陕西金源招贤矿业有限公司

生产技术业务联系单

编号: ZXJS2022-02-11

经研究决定, 由你单位对1303风巷三岔门口局部进行修护, 具体如下:

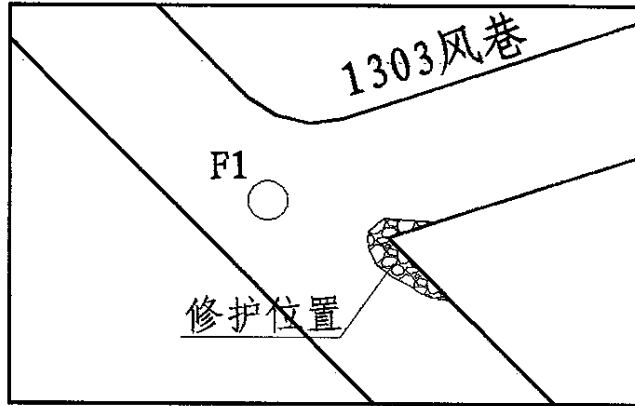
1、修护位置: 1303风巷三岔门处, 面向迎头方向右侧肩窝, 以及帮部, 具体见附图, 工程量: 长×高×深=3.5×2.5×0.6m。

修护: 将破碎的浆皮处理掉, 找到实顶、实帮, 重新挂网、补打失效的锚杆、锚索, 按照原巷道支护参数支护, 锚杆规格 $\Phi 22 \times 2400\text{mm}$, 锚索规格 $\Phi 21.8 \times 6200\text{mm}$, 锚杆间排距不大于 $800 \times 800\text{mm}$, 锚索间距不大于 $1600 \times 1600\text{mm}$ 。

喷浆: 修护后的巷道进行补喷, 喷浆厚度90mm, 砼强度C25。

锚索加固: 喷浆后沿帮部施工1排加固锚索 (距底板不低于1.5m, 并于锚杆错开), 锚索规格为: $\Phi 21.8\text{mm}$ 、 $L=4500\text{mm}$, 1×19结构钢绞线 (配合M22-1860锁具), 锚索预紧力均为210KN, 配合 $\delta=5\text{mm}$ 、 $L=3600\text{mm}$ “W” 钢带支护 (沿巷道走向布置)。具体见附图。
